ECE/TRANS/WP.29/GRE/2008/15
18 janvier 2008

Proposition de Complément 2 à la série 04 d'amendements au Règlement n^o 48
(Installation des dispositifs d'éclairage et de signalisation lumineuse)

Communication de l'expert de la France^{*}

FIGURE (voir par. 6.5)

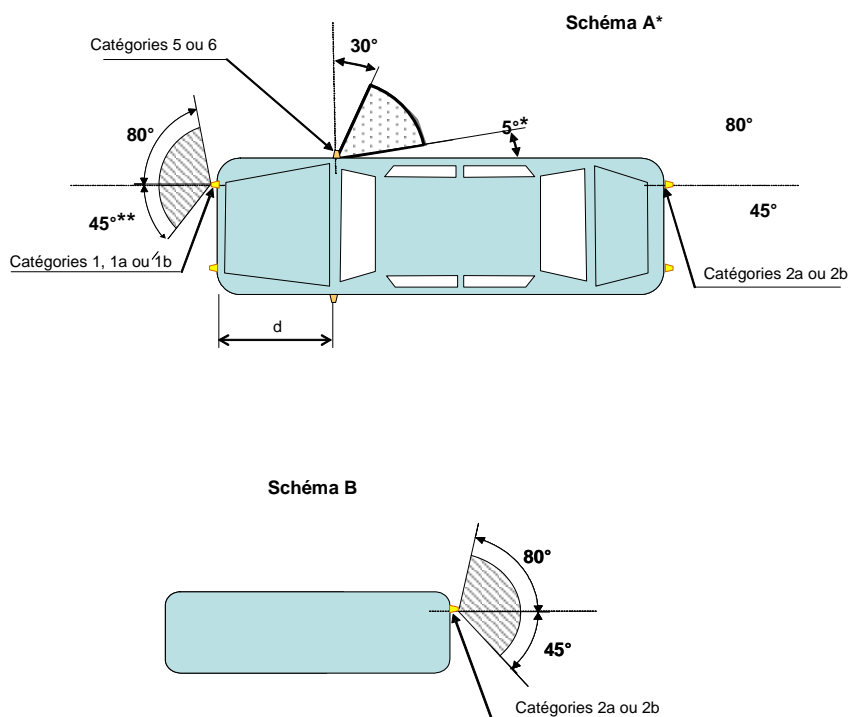
Paragraphe 6.5.5.1, lire:

«6.5.5.1 Angles horizontaux (voir fig. ci-dessous)

Angles verticaux: 15° au-dessus et au-dessous de l'horizontale pour les feux indicateurs de direction des catégories 1, 1a, 1b, 2a, 2b et 5 (l'angle vertical au-dessous de l'horizontale peut être ramené à 5° si les feux sont situés à moins de 750 mm au-dessus du sol); 30° au-dessus et 5° au-dessous de l'horizontale pour les feux indicateurs de direction de la catégorie 6. L'angle vertical au-dessus de l'horizontale peut être ramené à 5° pour les feux facultatifs situés au moins à 2 100 mm au-dessus du sol.

* La valeur de 5° donnée pour l'angle mort de visibilité vers l'arrière du feu indicateur de direction latéral est une limite supérieure; en outre la distance d doit être de: $d \leq 1,80 \text{ m}$ (pour les véhicules des catégories M_1 et N_1 $d \leq 2,50 \text{ m}$).

** La valeur de 45° pour le feu indicateur de direction avant peut être réduite à 20° au-dessous de la ligne HH de ce feu.».

Feux indicateurs de direction avant et arrière, et feux de position latéraux

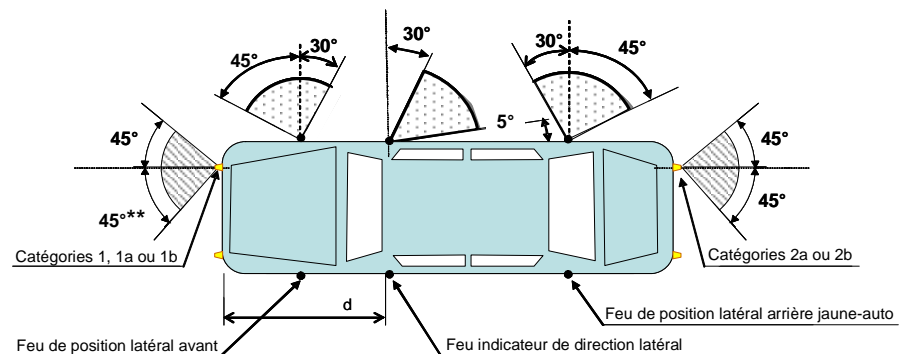
Paragraphe 6.5.5.2, lire:

«6.5.5.2 ou, au choix du constructeur, pour les véhicules des catégories M_1 et N_1 ^{***} :

Angles horizontaux (voir fig. ci-dessous)

Angles verticaux: 15°...

*** La valeur de 5° donnée pour l'angle mort de visibilité vers l'arrière du feu indicateur de direction latéral est une limite supérieure; en outre, la distance d doit être de: $d \leq 2,50$ m (pour les véhicules des catégories M_1 et N_1 $d \leq 2,50$ m).».
